建築基礎構造設計例集の問題点

(一社) 基礎構造研究会代表理事 杉村義広

図-17 試験杭2の杭先端付近での地盤の動き

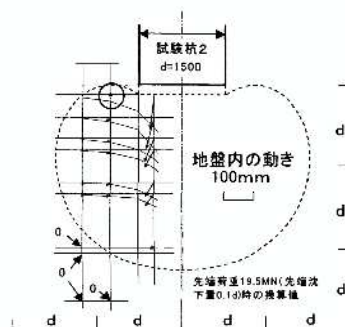
その2については、いつも使っている場所打ちコンクリート杭の載荷試験に関する論文の図-17 を再掲したい〔杉村義広、田村昌仁、寺川鏡、持田悟、長岡弘明、山崎雅弘、藤岡豊一：大口径場所打ちコンクリート杭の先端載荷試験とシミュレーション解析、日本建築学会構造系論文集、第560号、115-123、2002.10〕。この図で注目したいのは杭先端より下の地盤の動き方である。先端面直下では鉛直下方に大きく変位しているが、これを筆者は杭がパンチング

シア状態で沈下していると表現している。先端面から下方に杭径の1.0倍位置あたりから水平方向の変位も出だし、1.5倍位置あたりで鉛直変位が小さくなることで45°方向に近い変位となり、3.0倍あたりで鉛直、水平方向ともほぼゼロになっている。この杭底面直下のパンチングシア状態における鉛直、水平方向の拘束の度合いを推定すると、荷重の方向が鉛直であるので鉛直変位が大きいのは当然であるが、水平変位が小さいことは水平の拘束の度合いが鉛直方向よりも大きいことを暗示していると言えるのではないか。すなわち、掘削された孔内にコンクリートを打設して作られたという施工面から考えても場所打ちコンクリート杭の先端境界条件として鉛直方向はまだ沈下する自由度が残っているが、水平方向は鉛直と比べて格段に拘束度は大きいことが想像できる。したがって、境界条件として水平ローラーと仮定するのは適切ではないことは明らかである。
